改善箇所説明図

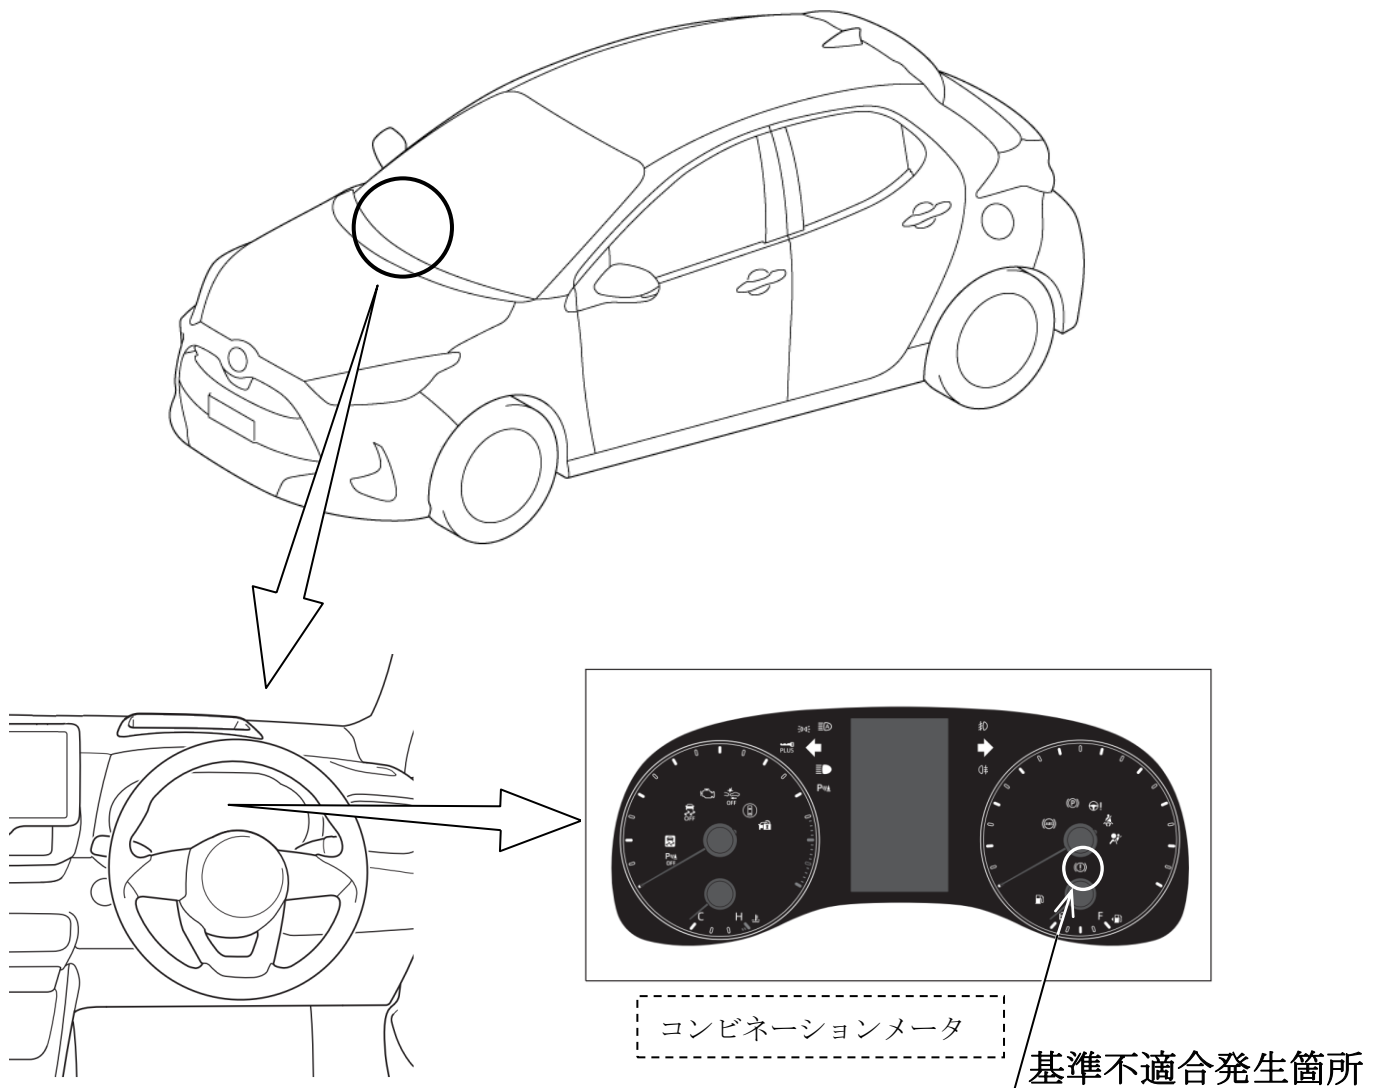
コンビネーションメータのブレーキ警告灯の点灯制御プログラムを誤ったため、エンジン始動時の警告灯作動確認でブレーキ警告灯が点灯しない。また、使用過程でブレーキに故障が生じた際、ABS警告灯やスリップ表示灯が点灯するとともにメータ中央部に警告文は表示されるが、ブレーキ警告灯が点灯しない。

全車両、コンビネーションメータのプログラムを対策仕様に修正する。

識別：改善済車両には車台番号打刻のハイフン位置下部に黄色ペイントを塗布する。
